立野ダムによらない自然と生活を守る会 代表 中島 康  
ダムによらない治水・利水を考える県議の会 代表 平野みどり  
連絡先 熊本市西区島崎4丁目5-13 中島康  
電話 090-2505-3880 FAX 096-354-2966

## 立野ダム事業の放流孔の閉塞、堆砂に関する 公開質問状

スクリーン縦断面図

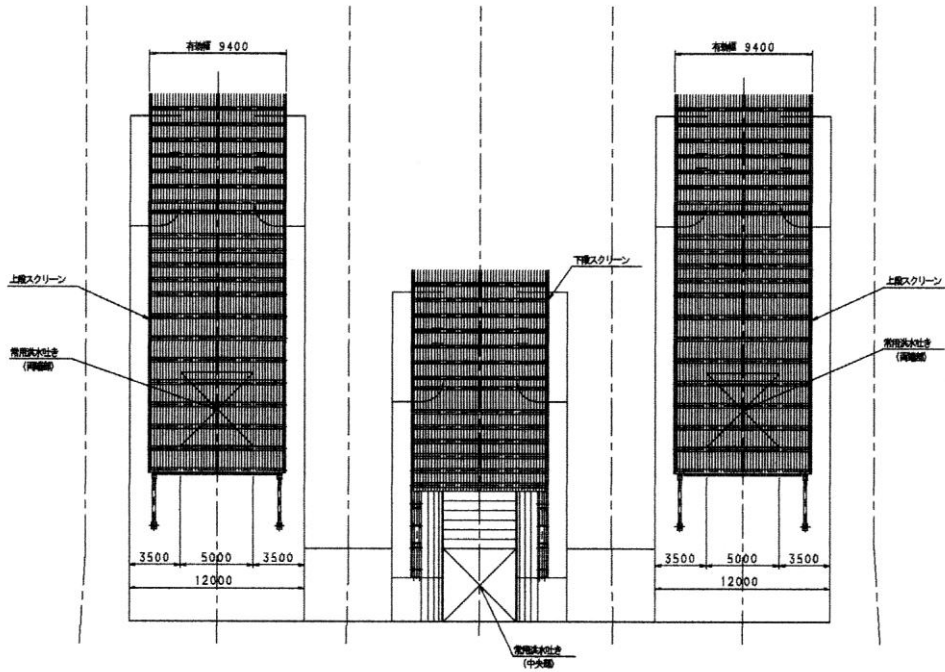
国土交通省は流木対策として、放流孔呑口部にスクリーンの設置を計画しています（詳細別紙）。しかし、スクリーンを設置すれば洪水時にスクリーンに流木等がはりつき、一辺が5mの3つの穴（放流孔）はたちまちふさがることが容易に想像できます。国土交通省は地元議員に対する現地説明で、「ダムの水位が上がれば流木は浮いて穴（放流孔）はふさがらない」などと説明していますが、流木の浮力よりも穴（放流孔）が流木を吸い込む力の方がはるかに大きいのは明らかです。

1. 放流孔呑口部のスクリーンや高さ5mのスリットダムが流木等でふさがらないという根拠
2. 洪水時には、流水とともにダム上流から流入した土砂は、貯水位の上昇とともに一時的にダム湖内に堆積するが、その後、貯水位の低下とともにダム湖内に一時的に堆積した土砂はダム下流へ流下するとする根拠
3. 転流工（仮排水路トンネル工事）に着工する前に、白川流域の市町村ごと、もしくは校区ごとに立野ダムに関する説明会を開催すること。説明会においては住民の質問や意見を十分に聞くこと。

スリットダム縦断面図

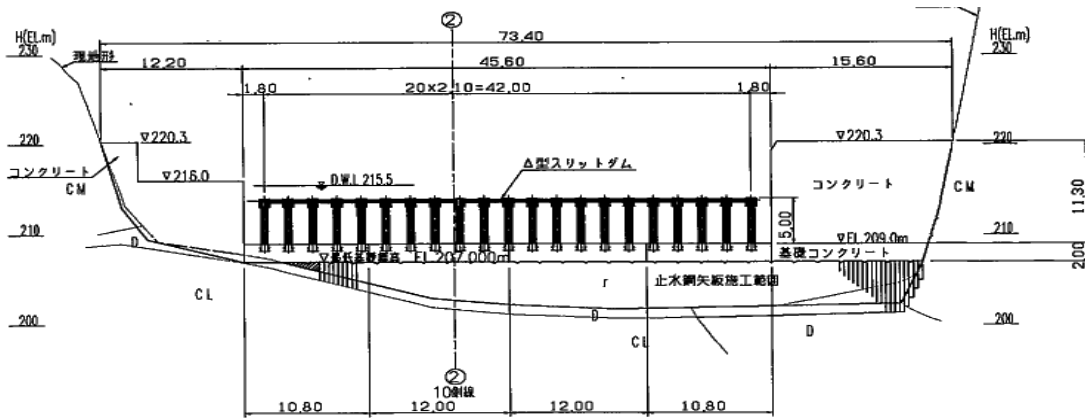
さらなる安全対策として、国土交通省は立野ダム建設予定地上流に、流木等を捕捉できる施設として高さ5mのスリットダムの設置を計画しています（詳細別紙）。しかし、ダム湖の水位が高さ5mのスリットダムを超えた時は、大量の流木がスリットダムを乗り越え、一辺が5mの放流孔呑口部のスクリーンに押し寄せることが容易に想像できます。

また、国土交通省は立野ダムの堆砂について「洪水時に流水とともにダム上流から流入した土砂は、貯水位の上昇とともに一時的にダム湖内に堆積するが、その後、貯水位の低下とともにダム湖内に一時的に堆積した土砂はダム下流へ流下する」と説明しています。洪水時の白川の水は多くの火山灰とともに、多量の岩石や流木等を含みます。流木や岩石が放流孔呑口部のスクリーンや高さ5mのスリットダムをふさげば、「ダム湖内に一時的に堆積した土砂はダム下流へ流下する」ことはあり得ません。
